**Discarica rifiuti speciali non pericolosi
Loc. Scala Erre - Comune di Sassari
Realizzazione Lotto 3 di ampliamento**

**21.AIA.04.4h_ VERIFICHE DI STABILITÀ
(NOTA DI RISPOSTA QUESITO 2E PROVINCIA SASSARI)**

Verifica richiesta dalla Provincia di Sassari

SEZIONE GEOTECNICA DI VERIFICA – Verifica di stabilità del fronte di rifiuto

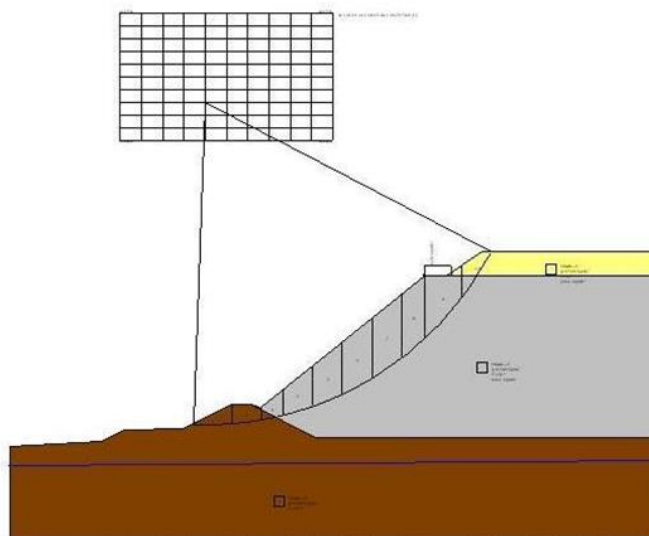
- ***Punto 2e. dovranno essere presentati gli elaborati relativi alle verifiche di stabilità richieste dal D.Lgs. 36/03 (la stabilità del fronte dei rifiuti abbancati in coerenza con il Piano degli Abbancamenti, anch'esso da presentare, delle sponde dell'invaso e la stabilità dell'insieme terreno di fondazione-discardica nonché la stabilità delle coperture). Le verifiche di stabilità dovranno essere eseguite in conformità alle vigenti NTC e dovranno essere corredate, relativamente alle indagini geognostiche dirette e indirette integrative eseguite sull'area, dai certificati delle analisi di laboratorio relativi alla caratterizzazione dei campioni prelevati allo scopo e dalle correlazioni dei risultati delle indagini geofisiche eseguite con la situazione geo-litologica e idrogeologica del sito.***

La verifica in oggetto è dedicata all'analisi della stabilità delle scarpate in rifiuto nel loro massimo sviluppo in altezza a fine abbancamento nella fase terminale di realizzazione del capping sino a quota 52 slm. Anche in questo frangente si è tenuto conto della presenza di sovraccarichi sulla cresta (pista) di 20 kN/m2, e della presenza della falda.

In condizioni drenate si ottengono i seguenti Fattori di sicurezza, nel caso di rottura lungo la scarpata nella configurazione sismica e statica

Metodica di calcolo	Fs min SISMICO	Fs min STATICO
FELLENIOUS	1.15	1.17
BISHOP	1.19	1.23
JAMBU	1.35	1.40
MORGERSTEN - PRICE	1.19	1.22
SPENCER	1.19	1.22
BELL	1.20	1.22
SARMA	1.21	1.26
ZENG - LIANG	1.34	1.34

Pertanto, poiché i Fs dell'analisi globale del pendio sono sempre superiori ad 1 l'analisi è verificata positivamente secondo le NTC 2018.
